再処理施設, 廃棄物管理施設, MOX燃料加工施設
許可後の新知見の反映について
(コメント回答)

令和5年2月16日

日本原燃株式会社

1. 恵山火山地質図の反映について【概要】

1. 恵山火山地質図の反映について【概要】

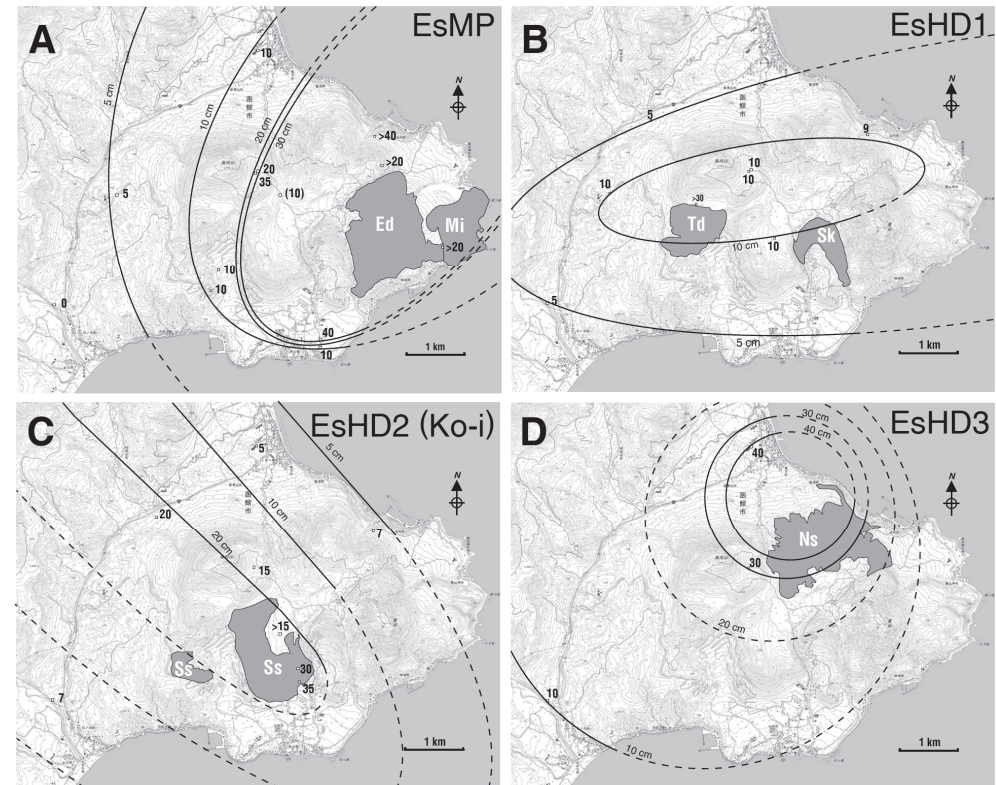
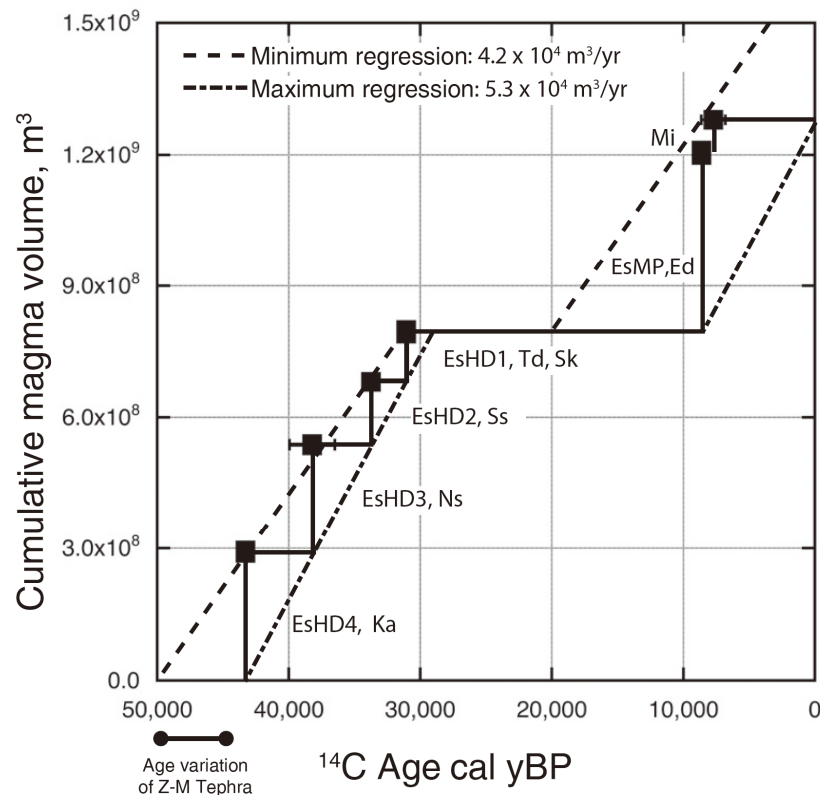
No.	コメント日	指摘事項	頁
1	令和4年4月25日 第436回審査会合	令和4年3月に産業技術総合研究所から発行された「恵山火山地質図(三浦ほか, 2022)」について内容を確認し, 既許可への影響を説明すること。	本資料

恵山の以下の従前の評価に変更はない。

- 恵山は完新世に活動を行った活火山であり、原子力施設に影響を及ぼし得る火山である、
- 恵山を起源とする設計対応不可能な火山事象が敷地に到達または敷地において発生する可能性は十分に小さい。

- 恵山を起源とする設計対応が可能な火山事象が施設に影響を及ぼす可能性は十分小さい。

- 立地評価：設計対応不可能な火山事象が施設に影響を及ぼす可能性は十分に小さい。
- 火山モニタリング：十和田および八甲田山を対象に火山活動のモニタリングを実施。
- 影響評価：設計に用いる降下火砕物の層厚及び密度について、最大層厚である甲地軽石から層厚を55cm、密度(湿潤状態※)を 1.3g/cm^3 と設定。
